改善箇所説明図

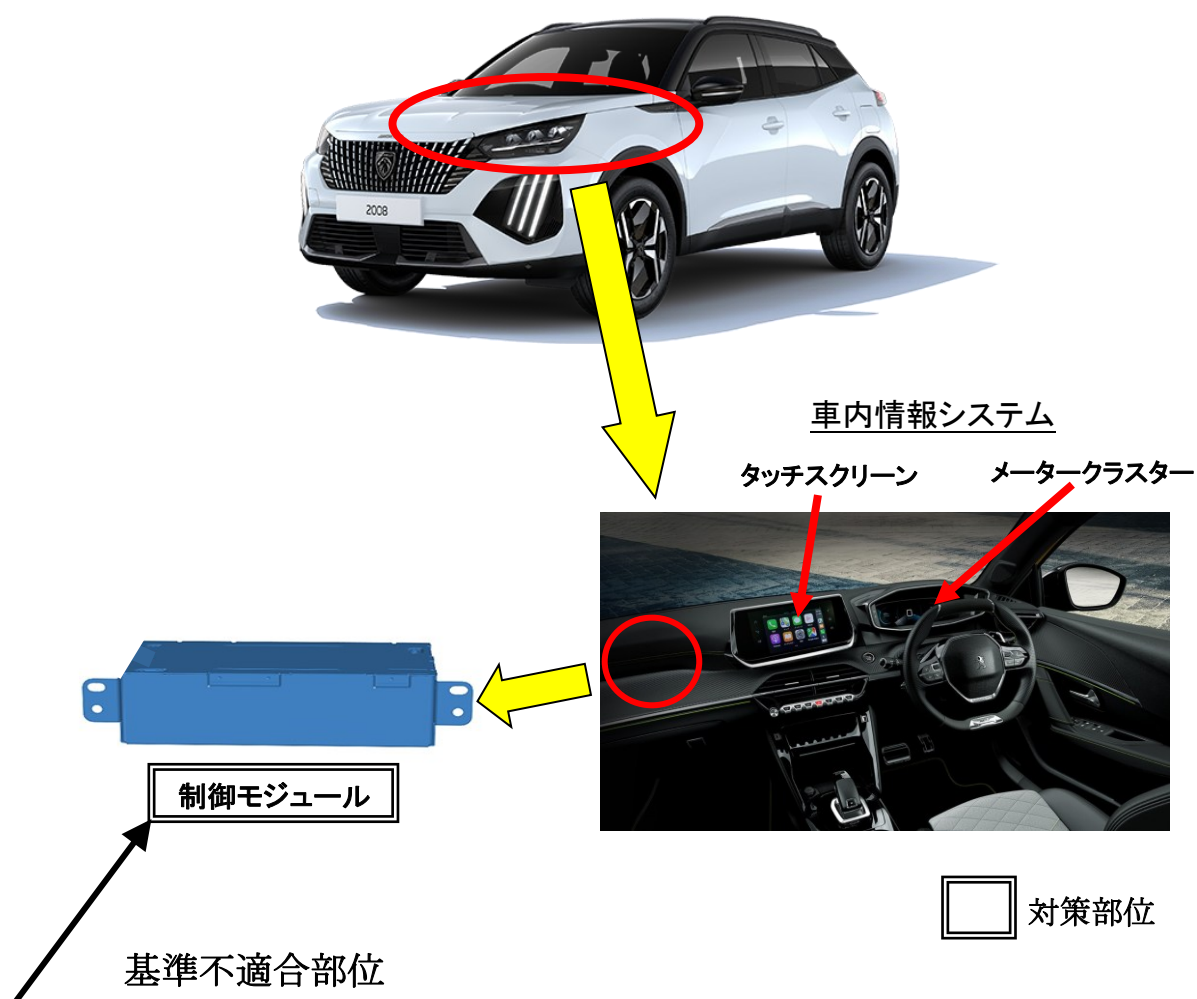
車内情報システム(速度計、ナビゲーション、オーディオ等の統合システム)において、制御プログラムが不適切なため、タッチスクリーンとメータークラスター(速度計)が消灯し、速度の確認が出来なくなるおそれがある。

全車両、車内情報システムの制御プログラムを対策仕様に更新する。なお、改善のためのプログラムの書き換えは、対象車両へ遠隔配信にて配信し、使用者自身でインストールしてもらう。

識別 : 作業完了車は、液晶モニターの設定画面で表示させることが出来るシステムバージョンが、xxx.1.25.99.xx 以上であることにより識別する。
